a kerekes mezőgazdasági vagy erdészeti traktorok kezelőterére, vezetőhelyéhez történő hozzáférésre, ajtajaira és ablakaira vonatkozó tagállami jogszabályok közelítéséről szóló 80/720/EGK tanácsi irányelvnek a műszaki fejlődéshez történő hozzáigazításáról

(88/414/EGK)

1. ábra

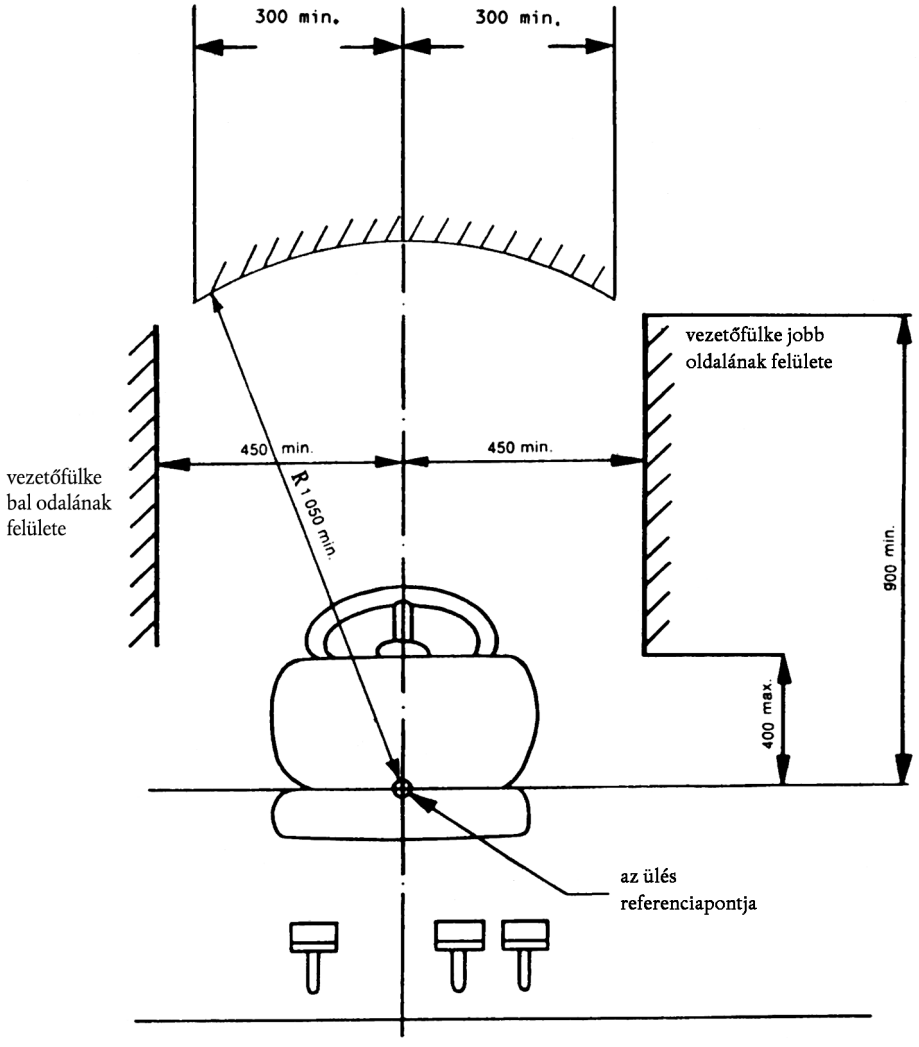
– Az 1., 2. és 3. ábrák helyébe a következő 1., 2. és 3. számú ábrák lépnek:
